**Глобальный форум по безопасности
дорожного движения**

Конвенция о дорожных знаках и сигналах (1968 года)

Предложение по поправкам к приложениям 1 и 3

Представлено Группой экспертов по дорожным знакам и сигналам

СУЖЕНИЕ ДОРОГИ

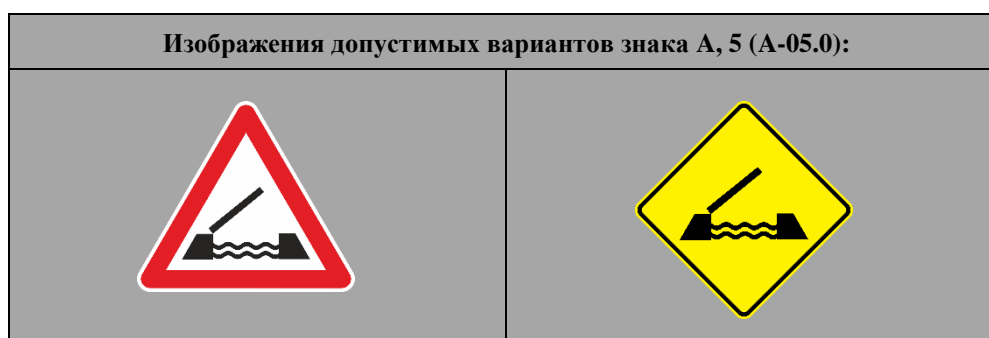
Для предупреждения о приближении к сужению дороги используется обозначение А, 4а или обозначение, указывающее более ясно конфигурацию данного места, например А, 4б.

Знак А, 4 а (А-04.1) предупреждает о приближении к сужению дороги. Этот знак не используется для указания на закрытие полосы движения впереди.

Знак А, 4 б (А-04.2) предупреждает о приближении к сужению дороги слева. Этот знак не используется для указания на закрытие полосы движения впереди.

Знак А, 4 с (А-04.3) предупреждает о приближении к сужению дороги справа. Этот знак не используется для указания на закрытие полосы движения впереди.

ПЕРЕКРЕСТОК, НА КОТОРОМ ДВИЖЕНИЕ РЕГУЛИРУЕТСЯ ОБЩЕПРИНЯТЫМ ПРАВИЛОМ ПРЕИМУЩЕСТВЕННОГО ПРОЕЗДА

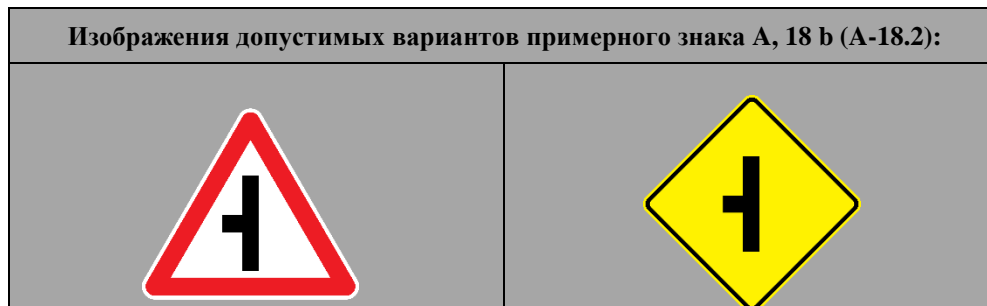
~~а) — Для предупреждения о приближении к перекрестку, преимущественное право проезда по которому определяется действующим в государстве общепринятым правилом преимущественного проезда, используется обозначение А, 18а с образцом знака Аа и обозначение А, 18б с образцом знака Аб.~~

~~б) — Обозначения А, 18а и А, 18б могут быть заменены обозначениями, указывающими более ясно характер перекрестка, например А, 18с; А, 18d; А, 18е; А, 18f и А, 18g.~~

Знак А, 18 а (А-18.1) предупреждает о приближении к перекрестку, преимущественное право проезда по которому определяется действующим в государстве общепринятым правилом преимущественного проезда.

ПРЕДВАРИТЕЛЬНОЕ ПЕРЕСТРОЕНИЕ В РЯДАХ

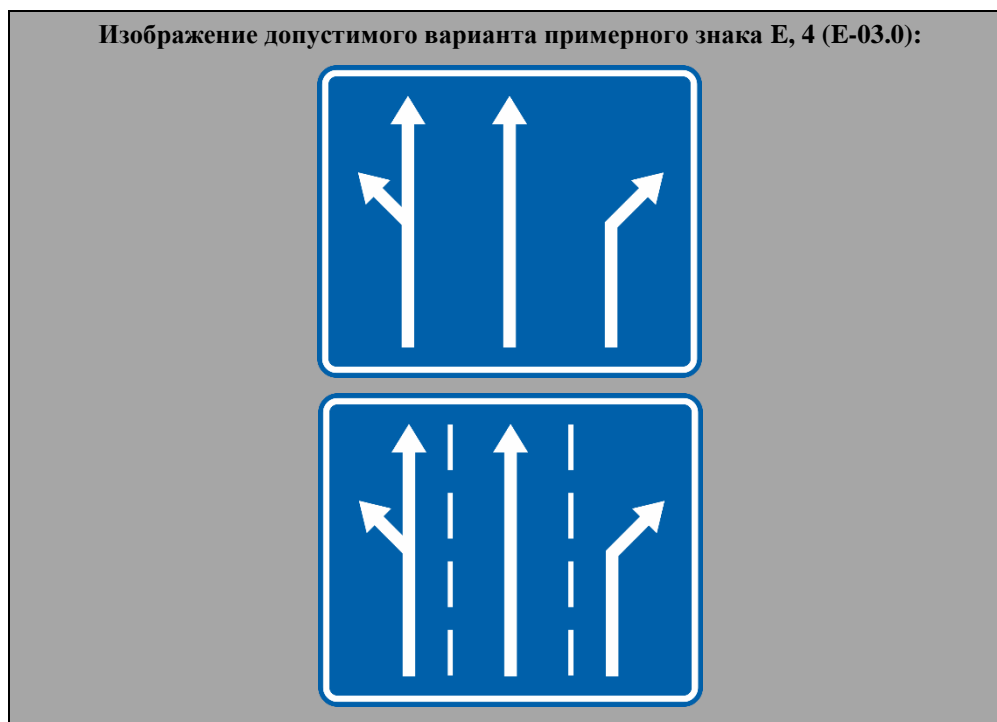
43. Знаки предварительного перестроения в рядах

Пример знака предварительного перестроения в рядах на перекрестках дорог с несколькими полосами движения: Е, 4.

Знак Е, 4 (Е-03.0) указывает пользователям дороги направления движения по каждой из полос на проезжей части с несколькими полосами движения на перекрестках, с тем чтобы они могли заранее перестраиваться в рядах до въезда на перекресток. Может быть добавлена разметка полос.

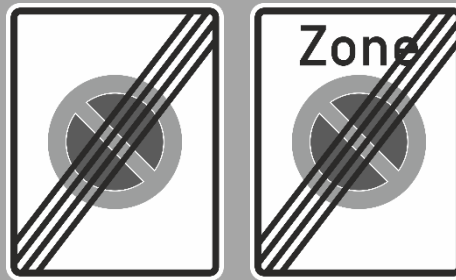
~~Знаки, означающие выезд из зоны, — Он устанавливается на всех дорогах, которые могут использоваться для выезда из этой зоны.~~

ii) ~~Знаки E, 10a; E, 10b; E, 10c и E, 10d являются примерами знаков, указывающих выезд из зоны, в которой знак действует в отношении всех дорог (зональное действие):~~

~~E, 10a — Конечная зона, в которой стоянка запрещена;~~

~~E, 10b — Конечная зона, в которой стоянка запрещена в течение определенного времени;~~

Изображение допустимого варианта примерного знака G, 11 b (G-11.2):

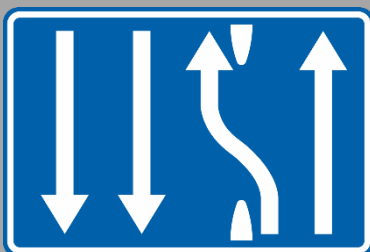
~~Знаки, как, например, G, 11a; G, 11b (G-11.2); G, 11e, указывает водителям количество и направление полос движения. Этот знак служит примером знака, указывающего направление полос движения с изображением полосы движения, которая продолжается слева от островка безопасности или дорожного разделителя.~~

~~На этих знаках направления полос движения На них должно быть нанесено столько же стрелок, сколько полос отведено для движения в данном направлении; они могут также указывать полосы, отведенные для встречного транспорта. На эти знаки наносятся либо светлые обозначения на темном фоне, либо темные обозначения на светлом фоне.~~
